PROJECTNOTA FIETSFONDSPROJECT
Fietspad Hoogeind - Meersel

Stad Hoogstraten

Projectnota Fietsfondsproject
Fietspad Hoogeind - Meersel

26 september 2018

Figuur 5: Grafiek 'Scheiding of menging in functie van snelheid en intensiteit'

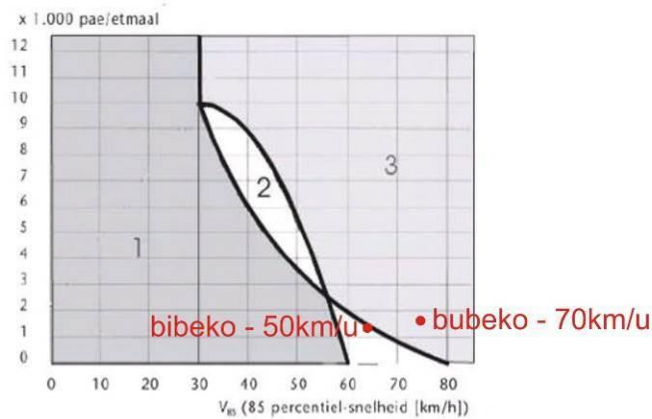
Dit dossier kent een zeer lange voorgeschiedenis waarbij systematisch uitgegaan is van een eindbeeld met aparte fietspaden. Het dossier biedt de nodige gegevens die toelaten deze keuze te verifiëren. Wel ontbreekt een afweging van (goedkopere) alternatieve maatregelen die ingrijpen op de verkeersintensiteit en/of de snelheid van het autoverkeer.

Menging buiten de bebouwde kom kan enkel door het verlagen van de maximumsnelheid van 70 naar 50 km/u. Wanneer enkel de intensiteiten verlaagd zouden worden blijven fietspaden wenselijk.

De gemeentelijke begeleidingscommissie bevestigt niet voor een (goedkoper) alternatief te opteren. Het verlagen van de al lage intensiteiten acht zij niet realistisch gelet op de taakstelling van de weg. Het verlagen van de snelheid tot 50 km/u in het buitengebied is niet conform het mobiliteitsplan en bovendien, gelet op de ruimtelijke context, moeilijk handhaafbaar. De huidige rijwegbreedte is al zeer beperkt.

De aanleg van vrijliggende fietspaden conform de startnota is noodzakelijk om de gewenste (objectieve en subjectieve) veiligheid en fietscomfort te garanderen.
